ÚZEMNÍ PLÁN MĚSTA BRNA

Textová část Odůvodnění

Kapitola 18 Rozhodnutí o námitkách (včetně odůvodnění)

Svazek Nb12 *(bez osobních údajů)*

Námitka číslo 1 (zákres)

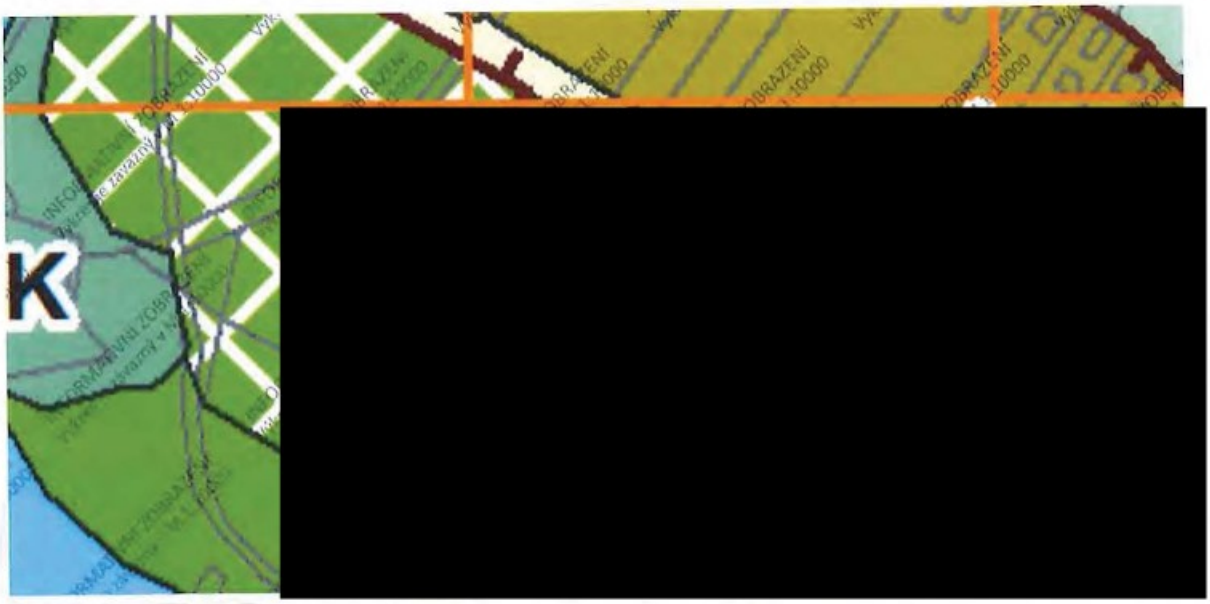
Navrhuji využití pozemků P/Z/0036 jako "plocha zahrádek". Dle mého názoru se jedná o nejlepší využití prostoru z ekologického hlediska. Zachová se tak druhová diverzita, zadrží se voda v krajině a stabilizuje teplota. Plocha by tak příjemně působila na své okolí a sloužila jako přirozené oddělení dopravní komunikace od veřejných pláží.
